Notat

Oppdragsgiver: **Nesbyen kommune**

► Detaljreguleringssplan for flomsikring Rukkedøla Oppsummering av innkomne innspill i forbindelse med varsel om oppstart

Elvekant før Hans.

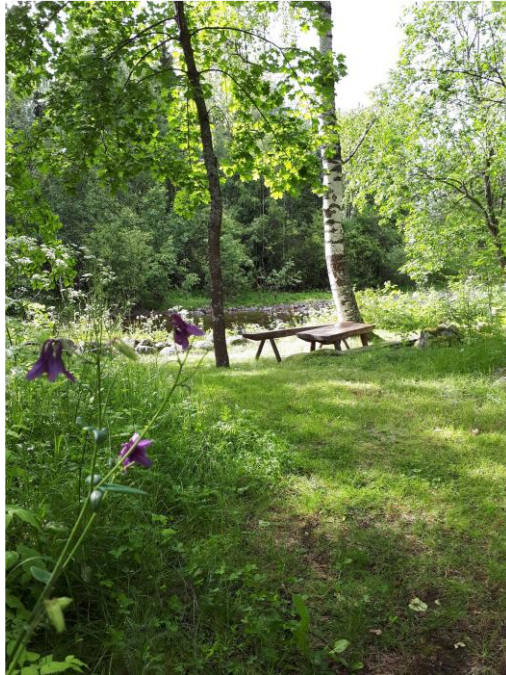
Jeg mener det er naturlig å bygge opp igjen elvebredd til tilnærmet samme nivå som tidligere, som ligger under aktuelt flomnivå, etter min vurdering ca. kote 157,5 - 158.
